都市計画道路 (3・4・148 屯田2番通) の変更案

1 都市計画変更の概要

【3・4・148 屯田2番通】

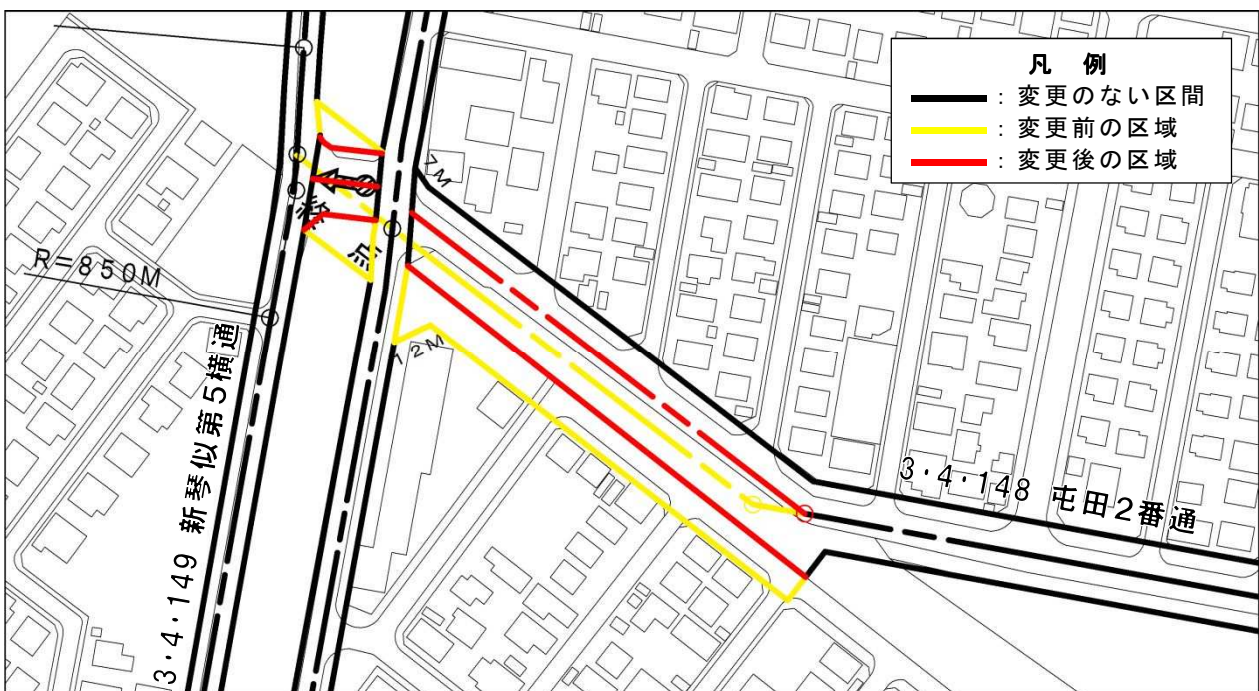
変更前：32.8m → 変更後：21.7m～23.7m、変更区間L＝約200m

【変更前】

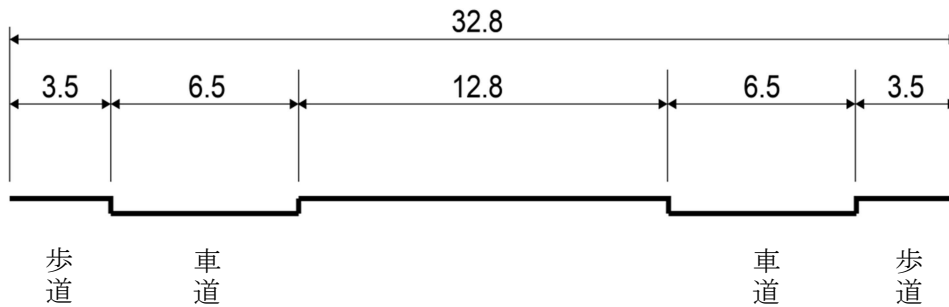
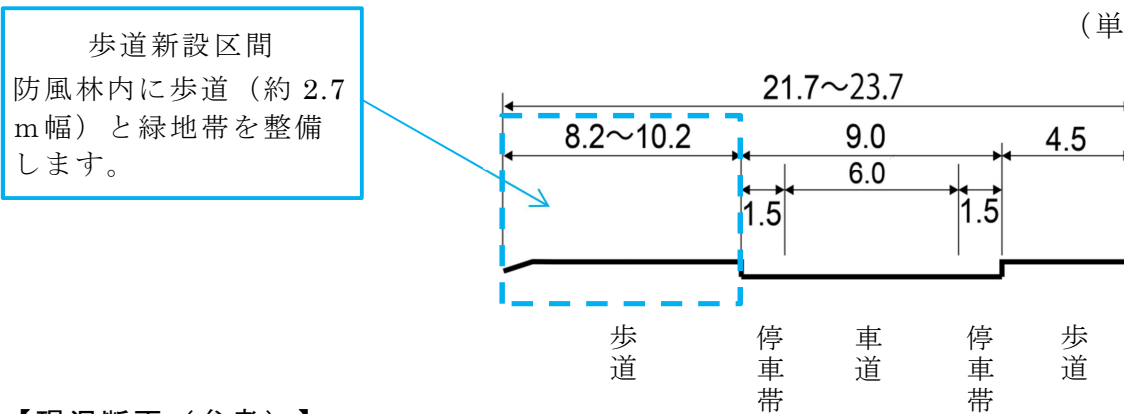
○一部幅員の縮小変更

- 本市では、平成 20 年 3 月に都市計画審議会の議論を経て「札幌市都市計画道路の見直し方針」を策定し、都市計画決定後、長期間整備が行われていない道路について、順次、都市計画の見直しを行っている。
- 当該区間については、昭和 62 年に石狩方向への延伸を想定し、幅員 32.8m で都市計画決定されているが、都市計画決定から 20 年以上が経過し、今後も整備の予定がないことから、見直し対象路線となっている。
- 見直し方針に基づき検討を行った結果、現道の南側に歩道を新設することで、都市計画道路の機能が概ね確保されることから、都市計画道路の一部区域を縮小する。
